2. Änderung BPl Beschluss vom 28.12.1976 und 05.02.1977
 Zustimmung LRA Donau-Ries vom 24.02.1977

90a GB
 Bebauungsplan der Gemeinde
 886 Bühl für das Gebiet "Wasen"
 M.: 1/1000
 Blatt 1

1. Änderung BPl Beschluss vom 27.03.1976
 Zustimmung LRA Donau-Ries vom 27.04.19765

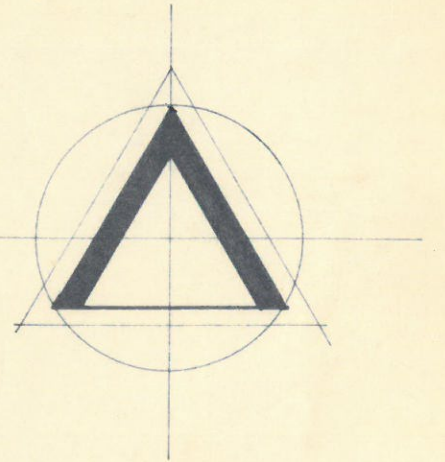
Die westliche und nördliche Umgriffsgrenze wird geändert.

am der Gm-Grenze
 seitlich bis 50.00 m? Anbau von Garagen & Stöbegebäude möglich
 Höhe darf nicht überschritten
 2,77 m nicht überschreiten
 An der nördlichen Gm-Grenze
 3,00 m Abstand einhalten

Der Bebauungsplan wird an der Ortsgrenze entlang
 der FlNr. 529/3, 529/4, 529/5 und 529/6 in Richtung
 Osten zur FlNr. 528 von 0,00 bis 4,00 m erweitert.
 Die Baugrenze verläuft nunmehr in Abstand von
 3,00 m parallel zu den neuen Grundstücksgrenzen.
 (Achtung: Änderung ist planzeichnerisch nicht
 dargestellt.)
